INFORME DE VISITA DE CONTROL
Nº 031-2020-OCI/0434-SVC

**MUNICIPALIDAD METROPOLITANA DE LIMA
DISTRITO, PROVINCIA Y REGIÓN LIMA**

**“IMPLEMENTACIÓN DE 46 KM. DE CICLOVÍAS
TEMPORALES EN DIFERENTES VÍAS DE LIMA
METROPOLITANA”**

**PERÍODO DE EVALUACIÓN:
DEL 9 AL 25 DE SEPTIEMBRE DE 2020**

Foto 03: Cruce diagonal que ejecutan los ciclistas para unir los tramos 1 y 2 en la Intersección entre la Av. Pizarro y Av. Felipe Arancibia cuadra 1

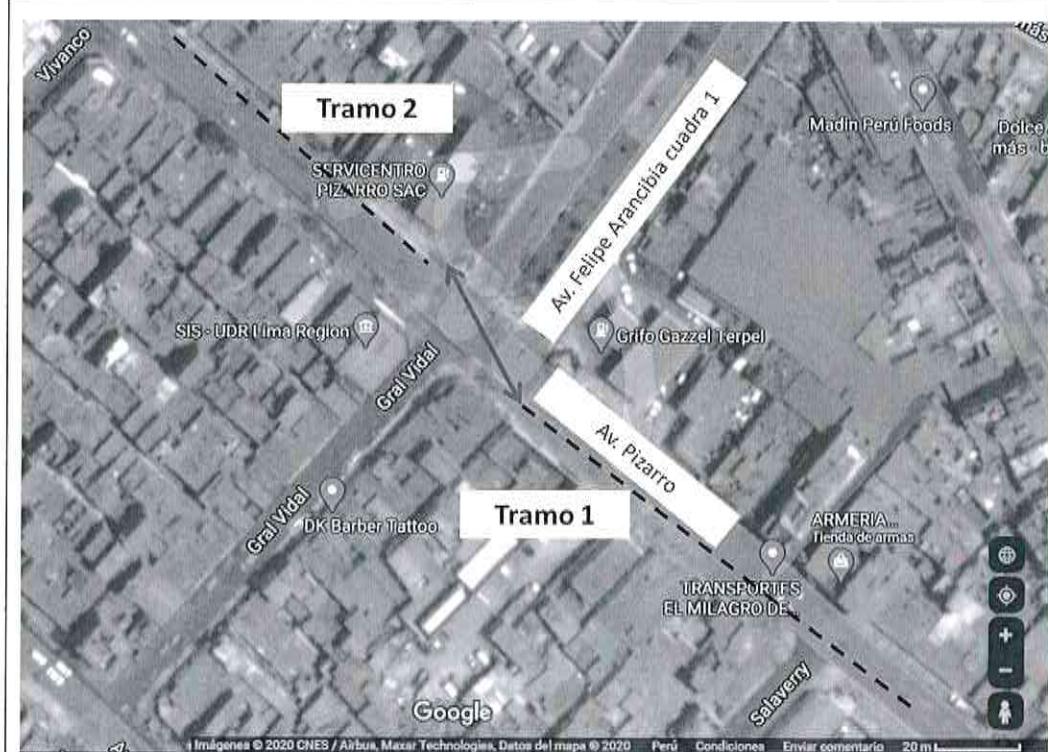
Debido a la discontinuidad de la vía, la falta de señalización vertical y horizontal al llegar a la intersección en mención, los ciclistas que van en ambas direcciones se ven obligados a realizar un cruce en diagonal, tal como se aprecia en la fotografía 03.

Para unir los tramos 1 y 2 (descritos anteriormente), los ciclistas en su intento cruzar la intersección señalada, realizan diversas maniobras para continuar con su recorrido, tal como se aprecia en las fotografías 04 y 05.

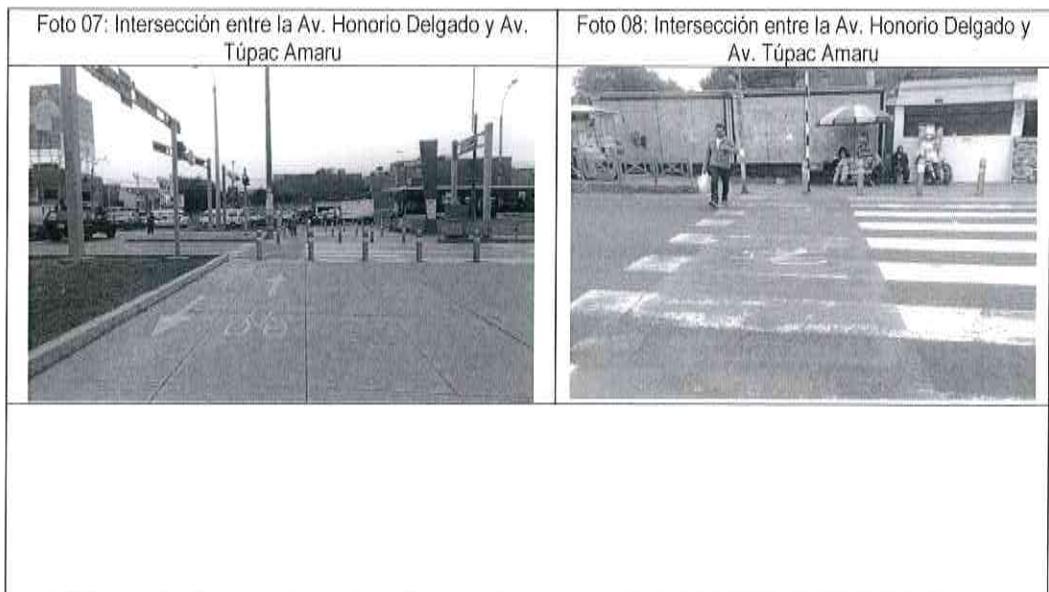
- **Señalización incompleta:**

En la intersección entre la Av. Túpac Amaru con Av. Honorio Delgado, en el tramo de la ciclovía que se encuentra adyacente a la Universidad Nacional de Ingeniería, se observa que al llegar a la Intersección mencionada el ciclista debe voltear a la derecha, de acuerdo al área pintada de color rojo que se proyecta a la Av. Honorio Delgado. Sin embargo, tal como se observa en las fotografías 05 y 06, no existen señales informativas que adviertan a los ciclistas deban realizar un giro a la derecha para continuar su recorrido.

Avenida Garcilaso de la Vega

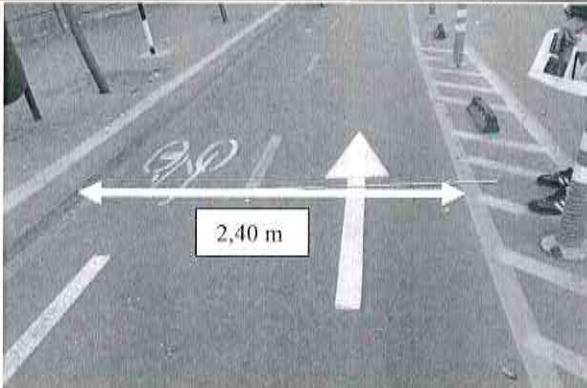
Fotografía n.º 7: Se constató que en la Av. Garcilaso de la Vega entre el Jirón Chincha y la Av. Paseo Colón, el ciclo carril bidireccional tiene un ancho de 2,40 m, incumpliéndose lo establecido en la normativa aplicable.

Análisis de Verificación sobre el Ancho de la Sección Vial en la Av. Tomás Marzano

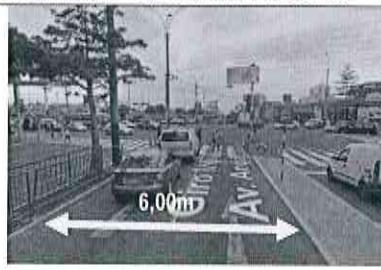
Propuesta	Verificación	Observaciones
Av. Tomás Marsano – Cruce con Av. Angamos		
 <p>AV. TOMÁS MARZANO (vista hacia el punto alcance) Corte transversal Av. Tomás Marzano</p>	 <p>6,00m</p>	<p>Ancho de sección vial en intersección de Av. Tomás Marzano cruce con Av. Angamos no cuenta con el ancho necesario para colocación de ciclocarril bidireccional.</p> <p>Fotografía n.º 11: Av. Tomás Marsano – Cruce con Av. Angamos</p>
Av. Tomás Marsano – Cruce con Av. Manuel Villarán		
 <p>AV. TOMÁS MARZANO (vista hacia el punto alcance) Corte transversal Av. Tomás Marzano</p>	 <p>5,96m</p>	<p>Ancho de sección vial de Av. Tomás Marzano cruce con Av. Manuel Villarán no cuenta con el ancho necesario para colocación de ciclocarril bidireccional.</p> <p>Fotografía n.º 12: Av. Tomás Marsano – Cruce con Av. Manuel Villarán</p>
